DU RANG DU RUISSEAU - DES - ANGES À LA ROUTE 158 ÉTUDE D'IMPACT SUR L'ENVIRONNEMENT

RÉPONSES AUX QUESTIONS DU MINISTÈRE DE L'ENVIRONNEMENT ET DE LA FAUNE DU QUÉBEC

AUTOROUTE 25 DU RANG DU RUISSEAU - DES - ANGES À LA ROUTE 158

Avril 1994

# RELEVÉ DES PUITS D'EAU POTABLE

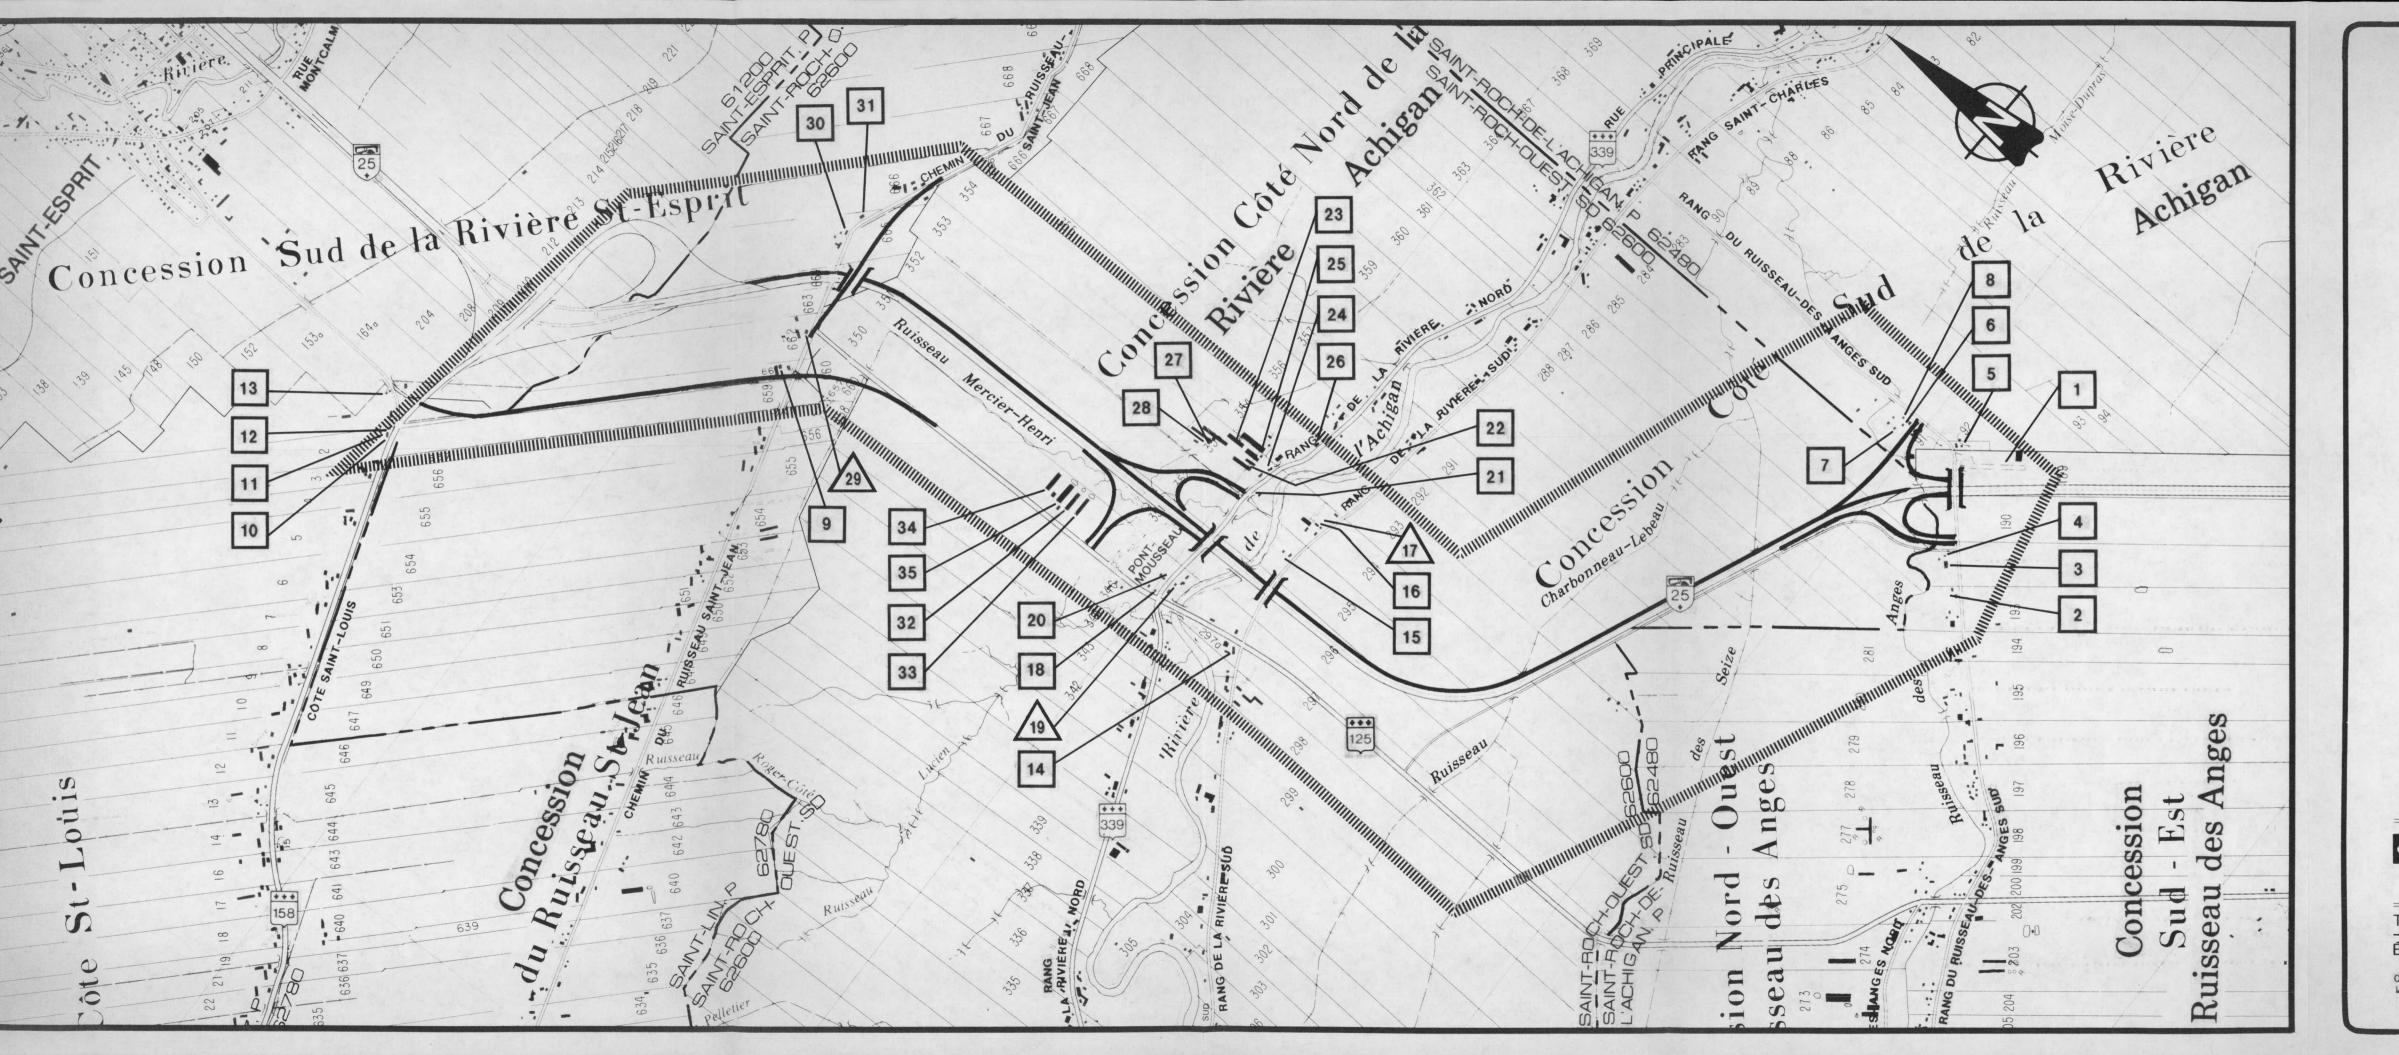
Y a-t-il des puits d'eau potable qui peuvent être affectés par le projet?

Dans l'affirmative, où sont-ils situés?

Les inventaires réalisés par le Service géotechnique et géologie du MTQ ont permis de dénombrer 35 puits d'eau potable pouvant être affectés par le projet. On compte 3 pointes et 32 puits artésiens.

La carte 1 présente la localisation des puits d'eau potable.
